GEMEINSAME EXPERTENTAGUNG FÜR DIE DEM ÜBEREINKOMMEN ÜBER DIE INTERNATIONALE BEFÖRDERUNG VON GEFÄHRLICHEN GÜTERN AUF BINNENWASSERSTRÄßEN (ADN) BEIGEFÜGTE VERORDNUNG (SICHERHEITSAUSSCHUSS) (39. Tagung, Genf, 24. – 28. Januar 2022)
Punkt 5 b) zur vorläufigen Tagesordnung
**Vorschläge für Änderungen der dem ADN beigefügten Verordnung:
Weitere Änderungsvorschläge**

Korrekturvorschlag für 9.3.4.3.1.2.2.1.3 ADN

Eingereicht von der **Zentralkommission für die Rheinschifffahrt (ZKR)***. **

Definition der Kollisionssstellen in senkrechter Richtung

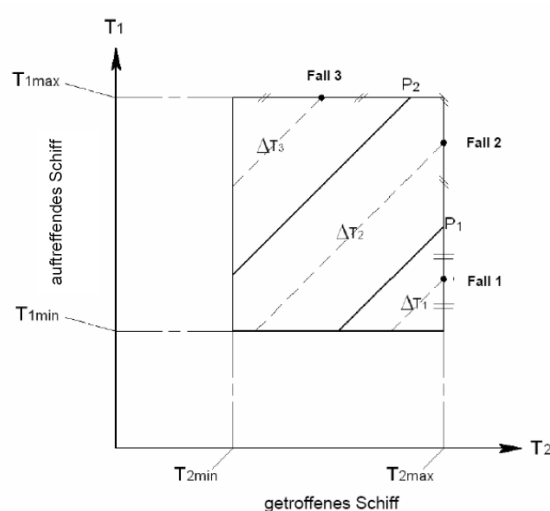
- Das ZKR Sekretariat wurde darauf aufmerksam gemacht, dass es in 9.3.4.3.1.2.2.1.3 ADN einen Unterschied zwischen der deutschen Fassung auf der einen und der französischen und englischen Fassung auf der anderen Seite gibt.
- Nach Konsultation mit der deutschen Delegation ist das ZKR Sekretariat der Auffassung, dass der deutsche Text vollständig ist und der französische und englische ergänzt werden muss.

<p>Point P₁ is the point where the lower edge of the vertical part of the push barge or V-bow strikes at deck level of the struck vessel.</p>	<p>Le point P₁ correspond au cas où le bord inférieur de la partie verticale de l'étrave d'une barge de poussage ou de l'étrave en forme de V d'un bateau percute l'autre bateau au niveau du pont.</p>	<p>Der Punkt P₁ ist der Punkt, in dem die untere Ecke des senkrechten Teils des Schubleichter- oder V-Bugs die Decksebene des getroffenen Schiffes berührt.</p>
<p>The triangular area for collision case 1 is bordered by point P₁. This corresponds to the vertical collision location "collision at deck level".</p>	<p>La surface triangulaire pour le cas de collision n° 1 est bordée par le point P₁. Ceci correspond au point d'impact de collision dans le sens vertical "collision au niveau du pont".</p>	<p>Die Dreiecksfläche für den Kollisionsfall 1 ist durch den Punkt P₁ begrenzt. Dies entspricht der senkrechten Kollisionsstelle „Kollision über Deck“.</p>

<p>Der Punkt P₂ ist der Punkt, in dem der obere senkrechte Teil des Schubleichter- bzw. V-Bugs den oberen Teil der Bergplatte berührt. Die Fläche, die durch die Punkte P₁ und P₂ begrenzt wird, entspricht der senkrechten Kollisionsstelle „Kollision auf Höhe Deck“.</p>
<p>The triangular upper left area of the rectangle corresponds to the vertical collision location "collision below deck". The draught difference ΔT_i, $i=1,2,3$ shall be used in the collision calculations (see following figure).</p>	<p>Le triangle occupant la partie supérieure gauche du rectangle correspond au point d'impact de collision dans le sens vertical "collision sous le pont". La différence de tirant d'eau ΔT_i, $i = 1,2,3$ est utilisée dans les calculs de collision (voir figure ci-dessous).</p>	<p>Die dreieckige, obere linke Fläche des Rechtecks entspricht der senkrechten Kollisionsstelle „Kollision unter Deck“. Die Tiefgangsdifferenz ΔT_i, $i = 1, 2, 3$ ist in den Kollisionsberechnungen zu benutzen (siehe nachfolgende Abbildung):</p>

5. Das Sekretariat schlägt vor, den in der deutschen Fassung vorhandenen Satz zur Erläuterung von P₂ der französischen und englischen Sprachfassung hinzuzufügen. Wahrscheinlich fehlt der Satz auch in der russischen Fassung.

« Le point P₂ est le point où la partie verticale supérieure de la barge de poussage ou de l'étrave en forme de V touche la partie supérieure de la tôle de préceinte. La surface délimitée par les points P₁ et P₂ correspond au point d'impact de collision dans le sens vertical "Collision au niveau du pont". ».

« Ceci correspond au point d'impact de collision dans le sens vertical "collision au niveau du pont" » *ändern in*: « Ceci correspond au point d'impact de collision dans le sens vertical "collision au-dessus du pont" ».

« Le triangle » *ändern in* : « La surface triangulaire ».
